改善箇所説明図

基準不適合発生箇所

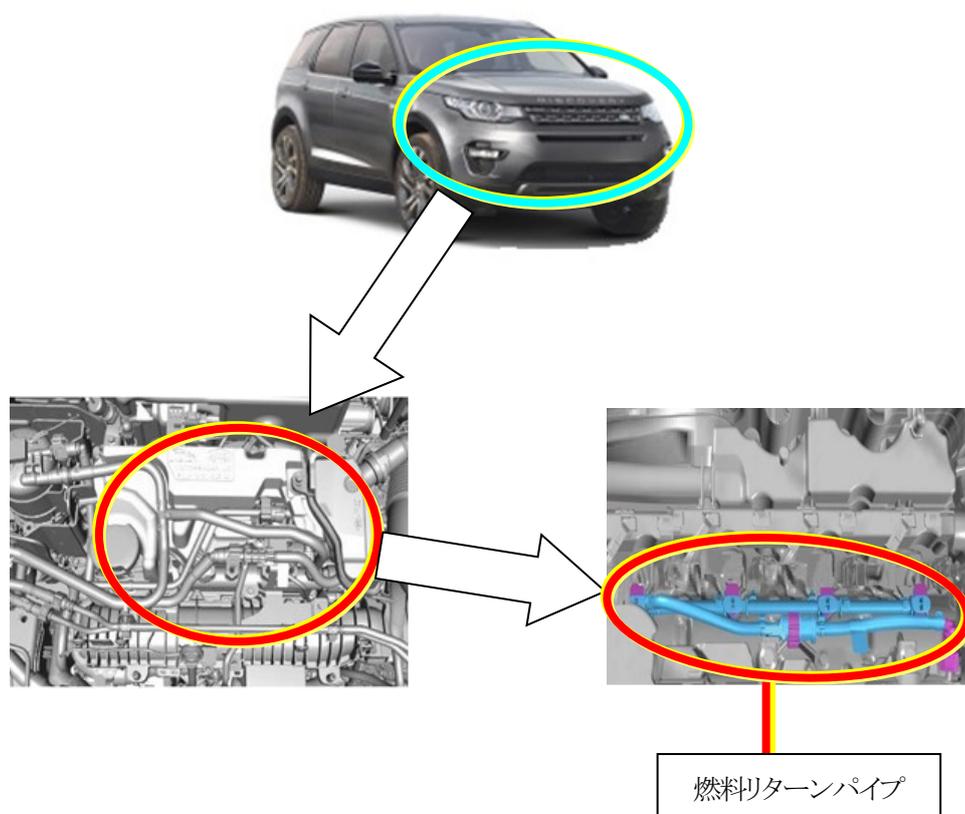
燃料装置において、燃料のリターンパイプの製造が不適切なため、リターンパイプの強度が不足しているものがある。そのため、そのままの状態で使用を続けると、圧力脈動によるパイプへの振動により、リターンパイプに亀裂が生じ燃料が漏れるおそれがある。

全車両、燃料のリターンパイプを点検し、該当するものは対策品に交換する。

識別：助手席ドアチェックアームのボディ側取付けボルトに白ペイントを塗布する。
